Nordhavnstunnel – Anmeldelse af projektændring

Friholdelse af areal i Kalkbrænderiløbet for klappning – areal over Lynetteledning

Dato	5. januar 2021
Sagsbehandler	Majbritt Skovgaard Cederberg
Mail	mace@vd.dk
Telefon	+45 7244 3652
Dokument	21-18040-2
Side	1/9

Figur 3 Tværsnit af rende, der dannes på tværs af Kalkbrænderiløbet, når klapning over Lynetteledning ikke gennemføres, som forudsat i VVM-redegørelsen for projektet.

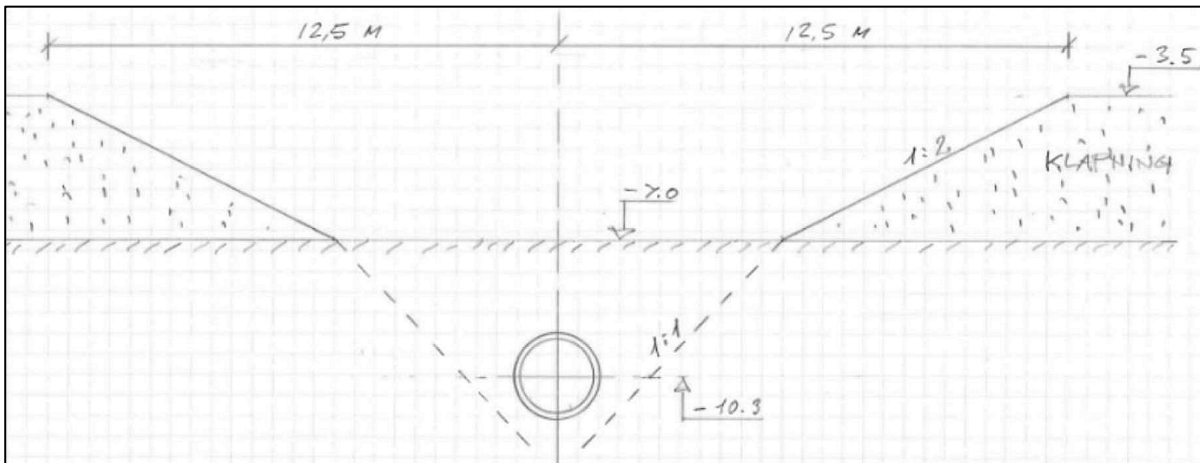
Miljøvurdering af manglende klapping er beskrevet i et notat fra Rambøll /4/, og er vedhæftet denne ansøgning som bilag. Hvis der ikke placeres overskydende materiale i tracéet over Lynetteledningen, betyder det, at der efterlades en 25 m bred rende på tværs af Kalkbrænderiløbet, hvor vanddybden vil

bibeholdes på de nuværende 6,5 m. Omkring renden, vil klapning af projektmateriale medføre, at havbunden i Kalkbrænderiløbet hæves, så vanddybden er ca. 3 m, som vist på Figur 3.

Reduktion af klapning som angivet på Figur 3 kan potentielt medføre, at der dannes et lokalt område over Lynetteledningen med dårligere vandskifte. Da ledningen ligger på tværs af den dominerende strømretning i Kalkbrænderiløbet, kan den dannede rende desuden potentielt fungere som sedimentfælde for materiale, der transporteres med strømmen.

Konklusionen af den gennemførte miljøvurdering /4/ er, at det vurderes, at der ikke vil opstå dårligt vandskifte eller ugunstig lagdeling i renden, med virkning på vandkvalitet til følge. Det vurderes, at der kan ske en langsom opbygning af aflejringer på bunden af den tværgående rende, og at dette evt. kan overvåges.

Figur 2. HOFOR's forslag til løsning med reduceret klapning lokalt omkring Lynetteledningens tracé /1/.

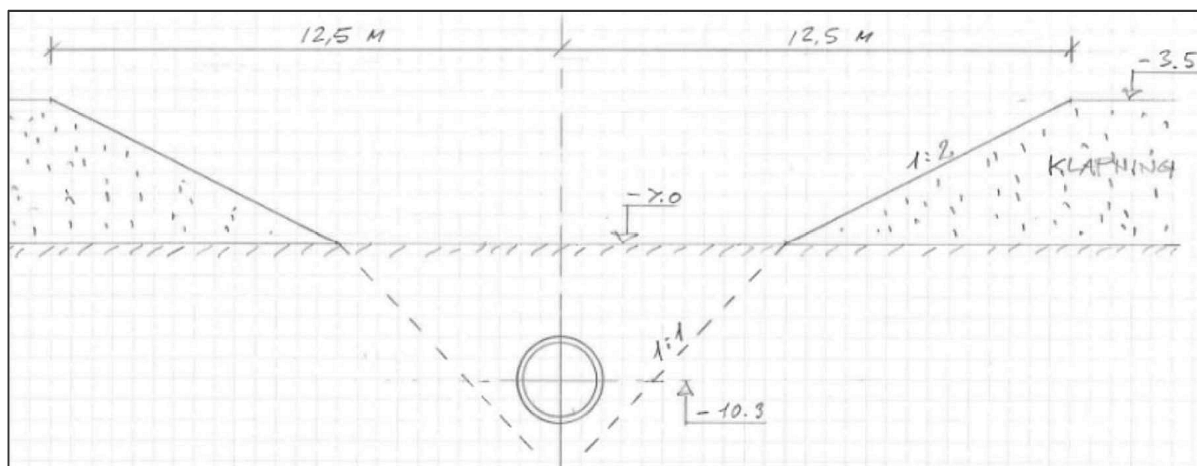
HOFOR's forslag til løsning med reduktion af klappning lokalt omkring Lynetteledningens tracé, ses på Figur 2. Figuren viser, at det ønskes at reducere mængden af klappet materiale indenfor et 25 m bredt område omkring ledningen, og at et 11 m bredt centralt bælte helt friholdes for klappning.

Der vil således opstå en ca. 25 m bred rende, der er 7 m dyb i det centrale område af tværsnittet, hvilket er ca. 3,5 m dybere end den omgivende havbund.

Reduktion af klapning som angivet på Figur 2 kan potentielt medføre, at der dannes et lokalt område over Lynetteledningen med dårligere vandskifte. Da ledningen ligger på tværs af den dominerende strømretning i Kalkbrænderiløbet, kan den dannede rende desuden potentielt fungere som sedimentfælde for materiale, der transporteres med strømmen.

Forholdene i tracéet over Lynetteledningen er sammenlignelige med de forhold, der er undersøgt i DHI's modelstudie. Resultaterne og konklusionerne fra /5/ vil derfor kunne overføres til den undersøgte rende. Det vurderes derfor ikke, at der vil opstå dårligt vandskifte eller ugunstig lagdeling i renden.

Det vurderes, der kan ske en langsom opbygning af aflejringer på bunden af renden. Dette forhold kan evt. overvåges.
